## SERVICE INFO – INA 0192

# По-тиха работа на двигателя

## Промяна от твърда ремъчна ролка към ролка за свободен ход на алтернатор

Модел: Ranger

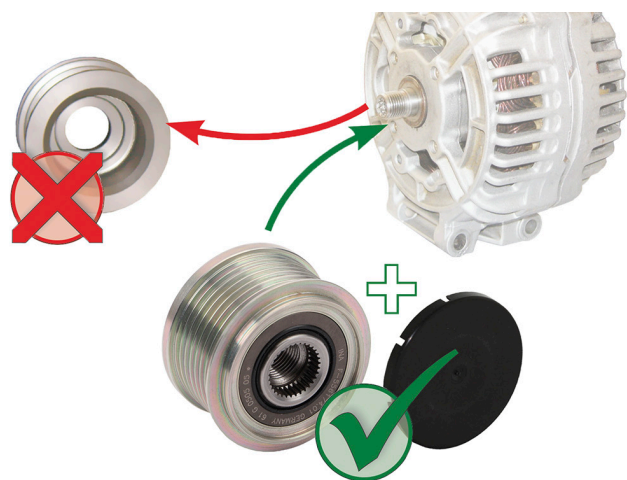
Промяна от твърда ремъчна ролка към ролка за свободен ход на алтернатор

В посочените превозни средства, неравномерно работещ двигател може да причини повреда на предното аксесоарно задвижване. Твърдата ролка на алтернатора, често е причина за това.

Производителят на превозното средство вече надгражда алтернаторите от твърда ролка към ролка за свободен ход на алтератора.

Следователно трябва да се провери дали алтернаторът вече е преобразуван при посещение в автосервиза.

Ако все още е монтирана твърда ролка, тя трябва да бъде заменена с ролка за свободен ход на алтернатора 535 0128 10. Освен това, всички компоненти на предното аксесоарно задвижване трябва да бъдат проверени, за да се гарантира, че те функционират правилно и също така да бъдат заменени, ако е необходимо.
